اطلاعیه فنی

دریافت کننده	نمایندگی ها مجاز ایران خودرو
قابل توجه	صاحب امتیاز ■ مدیر خدمات ■ کارشناس فنی ■ کارشناس پذیرش / پذیرشگر ■ مسئول بازرگانی قطعات یدکی ■ مسئول امور مشتریان □ تعمیرکاران □
عنوان اطلاعیه	نشتی گازهای خروجی از بین منیفولد خروجی و پرخوران
نوع خودرو	خودروهای سورن و دنا EF7-TC توربوشارژ

تاریخ: ۱۳۹۶/۰۷/۰۵
شماره: ۱۳۹۶-۸۰
کلید مدرک: ۱۶۸۲۷

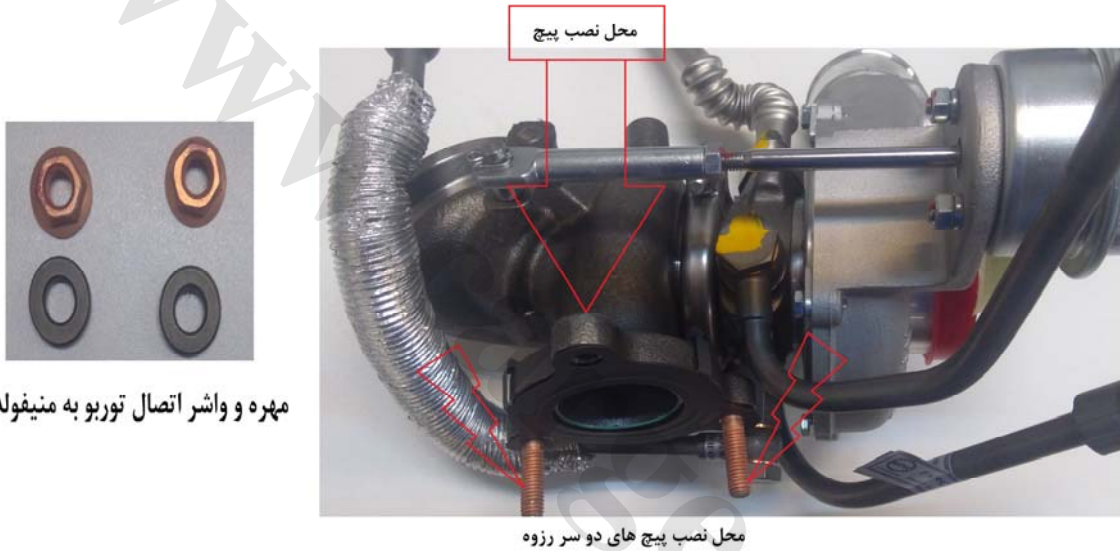
۳- در صورتیکه اتصال پرخوران به منیفولد دود توسط ۳ عدد پیچ بود می بایست جهت مونتاژ از ۱ عدد پیچ و ۲ عدد پیچ دوسر رزوه با پوشش مسی استفاده گردد. (مطابق تصویر ذیل)

۴- در صورت سالم بودن رزوه های پیچ دو سر رزوه و مهره نیازی به تعویض پیچ و مهره نمی باشد.

مهره و واشر اتصال توربو به منیفولد

محل نصب پیچ های دو سر رزوه
